# Centrum 1:20 *m.fl. Rivningslov och bygglov för bullerskyddsskärmar*

Handläggare:  
Anna Jonsson/Kristina Ödling  
SBN-datum:  
2019-04-15

- Ansökan avser:  
Lov för rivning av befintliga bullerskyddsskärmar  
(inom område där nya bullerskyddsskärmar är tänkta att uppföras)  
Bygglov för uppförande av nya bullerskyddsskärmar

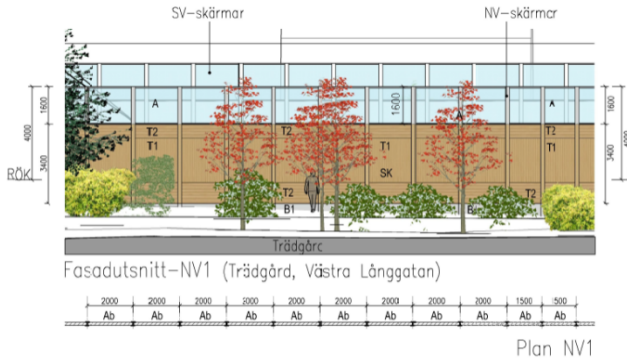
- Remissvar och svar från sakägare måste inväntas.
- Höjder ska följa detaljplanens bestämmelser längs hela planket.
- Gabionmurar accepteras inte som sätt att skapa variation.
- Synliga betongelement accepteras inte ut mot staden.
- Samtliga handlingar som begärt in måste inkomma.

- Svar har inväntats.
- Höjder följer detaljplanen.
- Gabioner borta. Beklädnad varierar istället.
- Betongelementen dolda bakom beklädnad.
- Samtliga begärda handlingar har inkommit.
